改善箇所説明図

「不具合発生箇所」

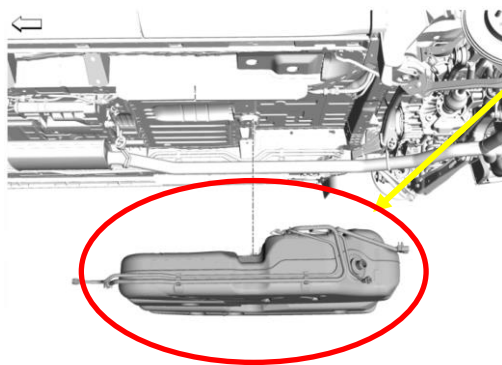
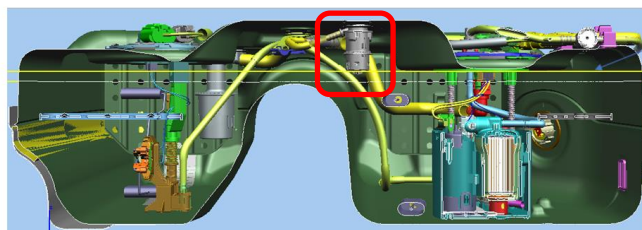
不 具 合 部 品

は、ロールオーバーバルブを示す。

車両製造工場において、フューエルポンプコネクターの嵌合状態を確認する点検に用いた衝撃検査により、フューエルタンク内のロールオーバーバルブが脱落してしまった可能性がある。このバルブが脱落した状態で、車両事故などで車が横転した場合、ガソリンが外に漏れる恐れがあり、最悪の場合車両火災につながる恐れがある。

全車両、ロールオーバーバルブの取り付け状態を確認する。ロールオーバーバルブが脱落している場合は、フューエルタンク ASSY を交換する。

運転席側 A ピラー(下側ドアヒンジの下)に緑色ペイントを塗布する。
